SOLICITATION AMENDMENT
MODIFICATION DE L'INVITATION

Title - Sujet RECEPTEURS DE SURVEILLANCE HAUTE FR	
Solicitation No. - N° de l'invitation W8474-136566/B	Amendment No. - N° modif. 007
Client Reference No. - N° de référence du client W8474-136566	Date 2014-01-13
GETS Reference No. - N° de référence de SEAG PW-\$\$QE-450-24137	
File No. - N° de dossier 450qe.W8474-136566	CCC No./N° CCC - FMS No./N° VME
Solicitation Closes - L'invitation prend fin at - à 02:00 PM on - le 2014-02-03	
Time Zone Fuseau horaire Eastern Standard Time EST	
F.O.B. - F.A.B. Plant-Usine: <input type="checkbox"/> Destination: <input checked="" type="checkbox"/> Other-Autre: <input type="checkbox"/>	
Address Enquiries to: - Adresser toutes questions à: Guilderson, Greg	Buyer Id - Id de l'acheteur 450qe
Telephone No. - N° de téléphone (819) 956-0564 ()	FAX No. - N° de FAX (819) 956-0740
Destination - of Goods, Services, and Construction: Destination - des biens, services et construction: N/A

FOIN

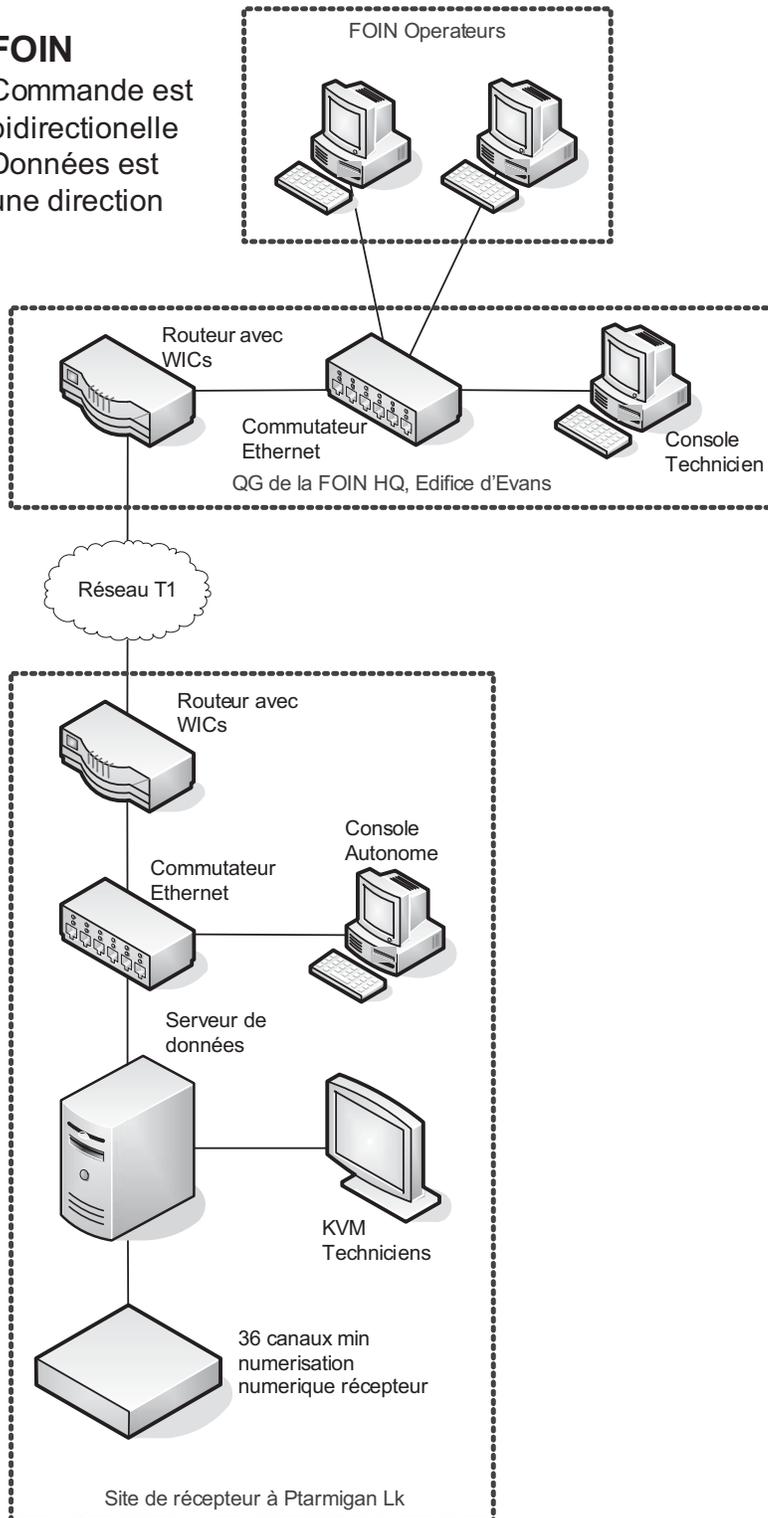
Des diagrammes théoriques sont fournis pour les sites de réception système du SCAM et du COMAR. Le gouvernement peut-il aussi fournir des diagrammes théoriques pour les sites de réception système du QG FOIN, du centre de formation HF de l'EECFC et du laboratoire de développement HF? (Appendice 2, Diagrammes du système de surveillance HF)

Oui. Ces nouveaux diagrammes sont insérés à titre de modification dans l'appendice 2.
